Jönköpings kommun

Ekhagen 2:1

Granskning av dagvattenutredning

Datum: 2017-11-21
Uppdragsledare: Wilhelm Rankka
Handläggare: Wilhelm Rankka, Mattias Andersson
Diariernr: 2.1-1710-0650
Uppdragsnr: 17111

Figur 1. Läge för utsläppspunkt

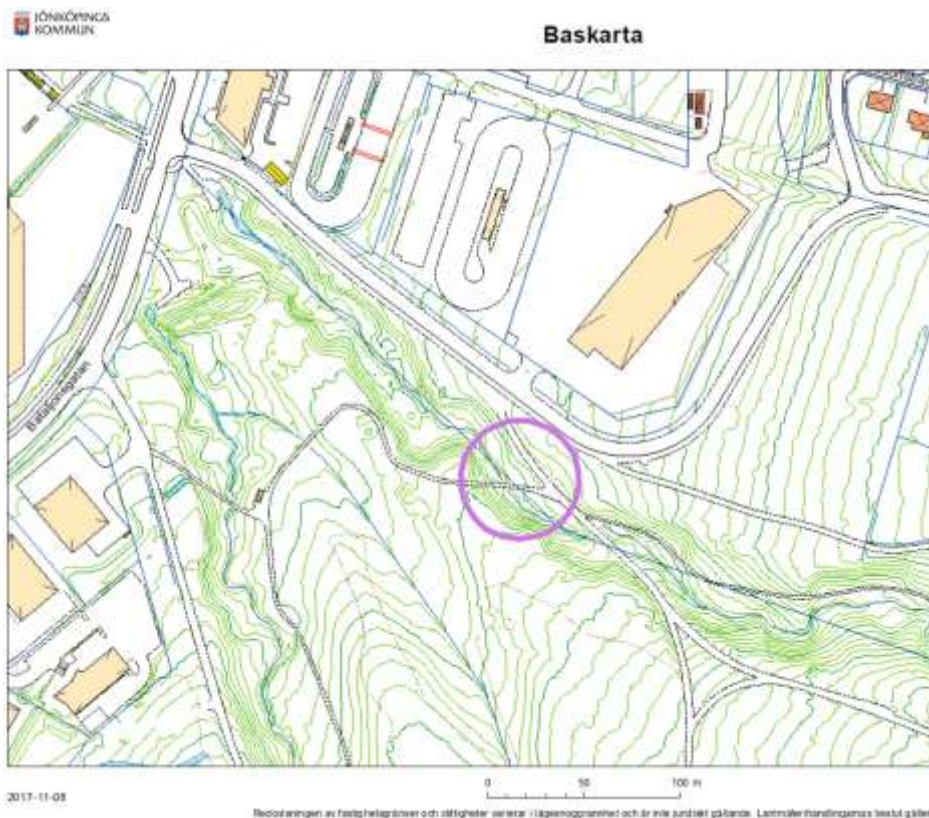
Enligt Geosigma ökar flödet i utsläppspunkten med förslaget. Vi anser att denna ökning inte är acceptabel i dagsläget med hänsyn till de problem med slamströmmar som tidigare uppstått nedströms utsläppspunkten och att ökningen innebär en risk för ökad erosion, och därmed försämrade stabilitet, nedströms utsläppspunkten.
